DETAL 1/2 — PILASTER 15,5 W RZUCIE Z GÓRY (ciąg A, szafki górne)

DETAL 2/2 — KOREKTA PO TWOJEJ UWADZE

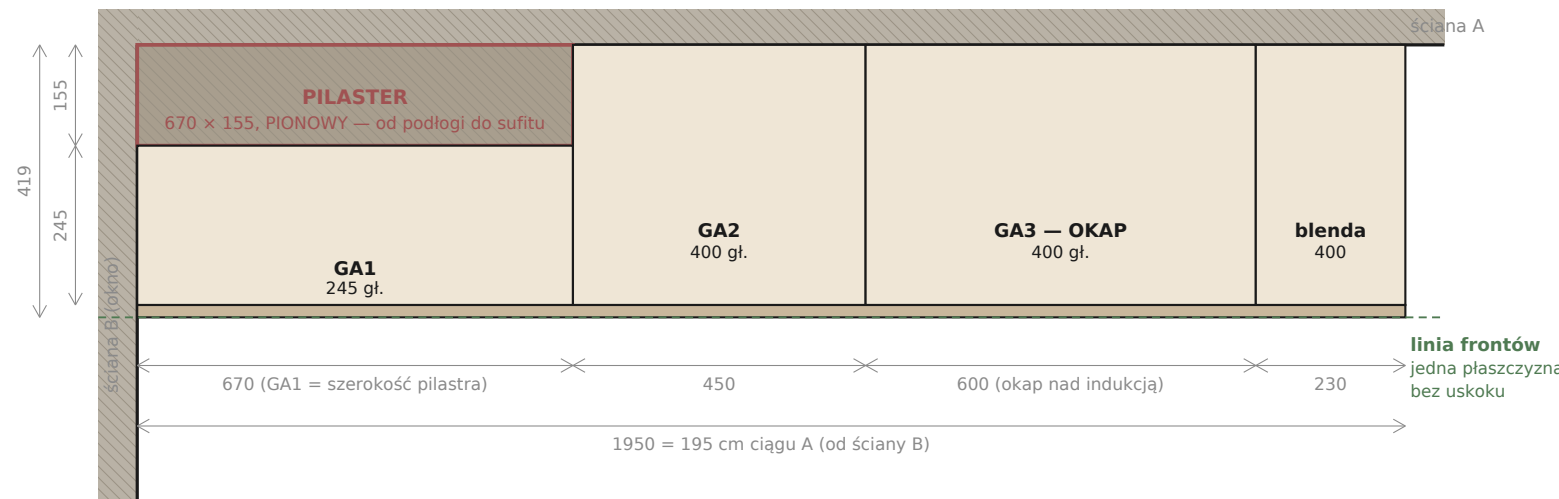
Pilaster jest PIONOWY — słup na całą wysokość, nie belka pod sufitem. Tu patrzysz na ciąg A od góry.

GA1 nie stoi na ścianie — wisi na LICU PILASTRA. Dlatego ma 245 gł., a nie 400: $155 + 245 = 400$.

GA2 i GA3 wiszą na ścianie i mają pełne 400. Efekt: wszystkie fronty w jednej płaszczyźnie, bez uskoku.

I dlatego Twoje 40 cm to dobry wybór: przy standardowych 320 szafka nad pilastrem miałaby $320 - 155 = 165$ mm głębokości — czyli półkę bez sensu. Przy 400 wychodzi 245 mm i szafka realnie działa.

Koszt: fronty stoją 8 cm bliżej głowy (cofnięcie od lica blatu 181 mm zamiast 261 mm).

Wcześniej odczytałem ten element ze zdjęcia jako belkę pod sufitem. Jest pionowy — poniżej co z tego wynika.

ODWOŁUJĘ (dotyczyło „gzymśu pod sufitem” — nie istnieje)

- wycięcia $160 \times (H_g + 5)$ w bokach szafek GA2, GA3, GC1, GC2 — NIEPOTRZEBNE, nic nie wycinasz
- wieniec górny 240 — wraca normalny, pełne 400
- półka stała wymuszona linią wycięcia — może być zwykła, ruchoma
- listwa montażowa „pod gzymsem” — wraca pod sufit, standardowo
- wycięcia w słupku C2 i nadstawce C4 — niepotrzebne; kratka wentylacyjna wraca na swoje miejsce
- pytanie o wysokość H_g — nieaktualne
- sprzeczność „gzymś vs okno do sufitu” (pkt 11b planu) — nieaktualna, okno spokojnie idzie do sufitu

Napisałeś, że ten uskok „pomniejsza jakby całe pomieszczenie”. W rzucie mam go jako słup 155×670 przy narożniku ścian A i B — czyli lokalnie, na 67 cm. Ale jeśli te 15,5 idzie wzdłuż CAŁEJ ściany (np. cała ściana A albo cała C), to zmienia się głębokość zabudowy na tej ścianie i trzeba przeliczyć moduły.

Zmierz jedną rzecz: ile centymetrów ma uskok WZDŁUŻ ściany (67 cm czy cała długość?) i przy której ścianie.

To dokładnie ten pilaster. Gdyby uskok szedł wzdłuż całej ściany, ta różnica i tak wyszłaby ta sama — dlatego sam rzut tego nie rozstrzyga i potrzebuję od Ciebie długości uskoku.

- górne szafki 400 gł. — Twoja propozycja; uzasadnienie inne, niż napisałem, ale wniosek ten sam (str. 1)
- GA1 = 245 gł. zamiast 305 — to była realna pomyłka w planie (pilaster wystaje 155, nie 15)
- wszystkie fronty w jednej płaszczyźnie, zabudowa do sufitu 2478
- pilaster 155×670 jest w rzucie od początku — to on odpowiada za różnicę $254,6 - 238,9 \approx 15,5$
